NOTIFICATION DE SÉCURITÉ - (FR)

La présente notification de sécurité concerne tous les vélos Slate de Cannondale de 2016 vendus dans le monde entier.

JANTES DE ROUES SLATE

Produit : Tous les vélos Slate de Cannondale de 2016

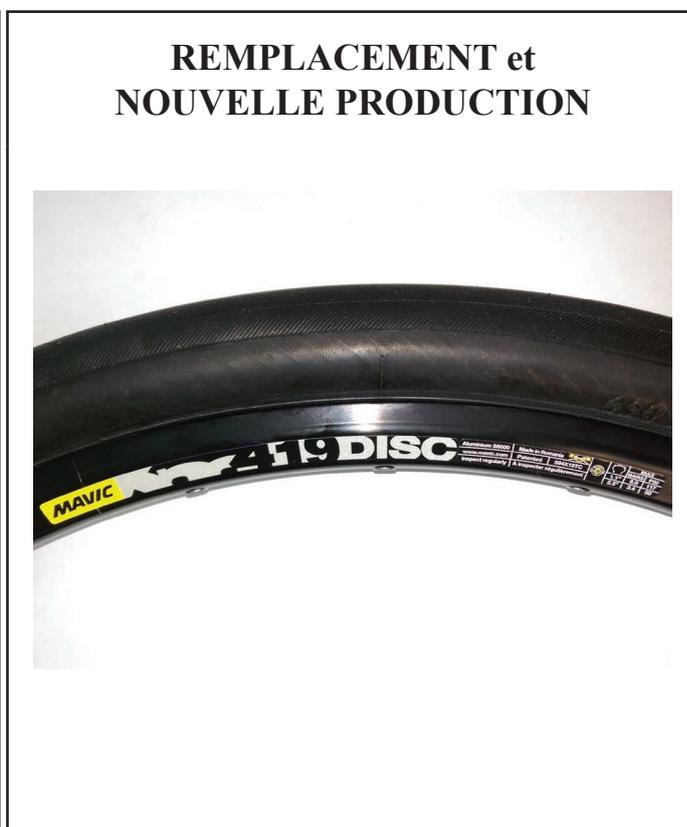
Problème : Tous les modèles Slate de 2016 sont vendus avec des pneus à chambre à air. Lorsque ceux-ci sont modifiés pour être utilisés sans chambre (c'est-à-dire par retrait de la chambre à air), la tringle du pneu risque de ne pas se placer correctement dans la jante et le pneu peut en sortir. Cannondale a été informé que ce problème est survenu, ce qui pose un problème de sécurité.

Danger : Si la chambre à air est retirée de la jante, la tringle du pneu peut se placer de manière incorrecte dans la jante et le pneu peut en sortir, risquant de causer des accidents et des blessures.

Les roues Slate peuvent être identifiées par le logo « Slate » situé sur les roues avant et arrière.

Solution : Le Slate peut être utilisé en toute sécurité dans son état d'origine, avec la chambre à air. Tous les cyclistes ayant modifié leur Slate pour l'utiliser sans chambre doivent :

1. **Arrêter immédiatement de l'utiliser**, et replacer/réinstaller les chambres à air dans les deux roues avant de pouvoir à nouveau rouler.
2. **Contactez un concessionnaire Cannondale agréé** pour recevoir un lot gratuit de roues de remplacement. Consultez la page 2. Utilisez les coordonnées correspondant à votre région ci-dessous. Votre concessionnaire vous contactera lorsque les lots de roues de remplacement seront disponibles.

Les roues de remplacement utilisent un modèle de jante

MAVIC XM419, comme illustré ci-dessus.
